改善箇所説明図

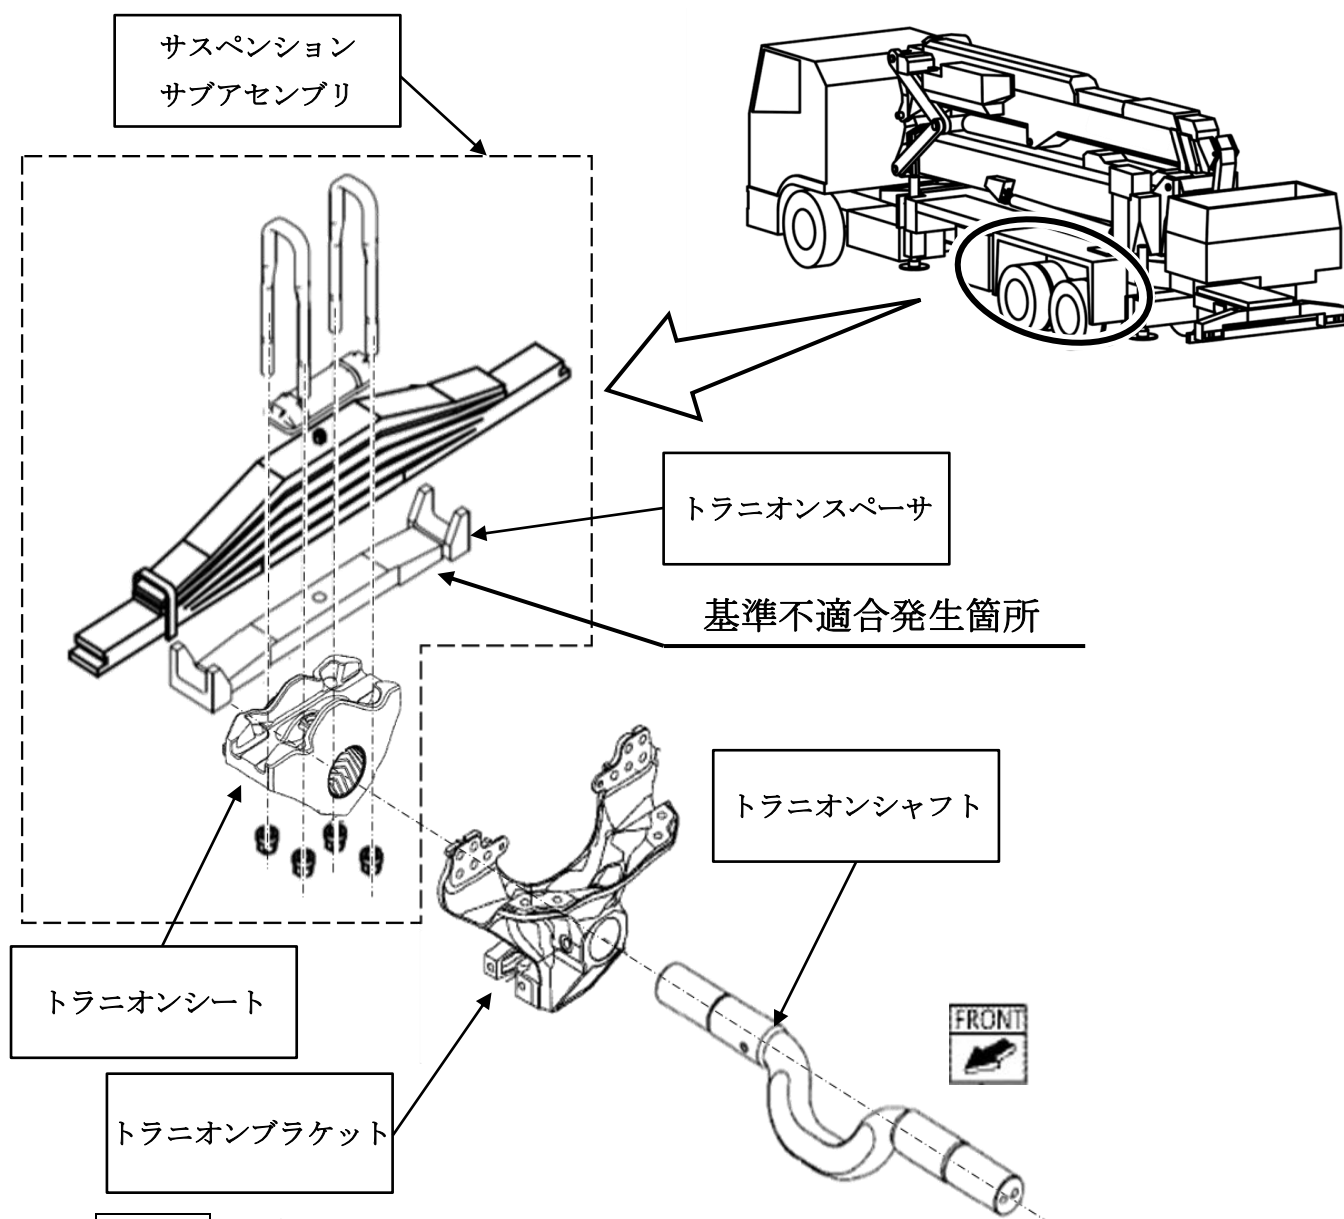
トラニオンサスペンションの低床化改造をした大型車において、トラニオンスペーサの加工指示が不適切なため、組付け時にトラニオンシートとトラニオンスペーサの着座が不安定になっている。そのため、走行振動等によりトラニオンスペーサが摩耗することにより、リーフスプリングを固定するUボルトの軸力が低下し、緩衝装置が機能しなくなるおそれがある。

改善の内容： 全車両、トラニオンスペーサの対策品と損傷が懸念される部品を交換する。
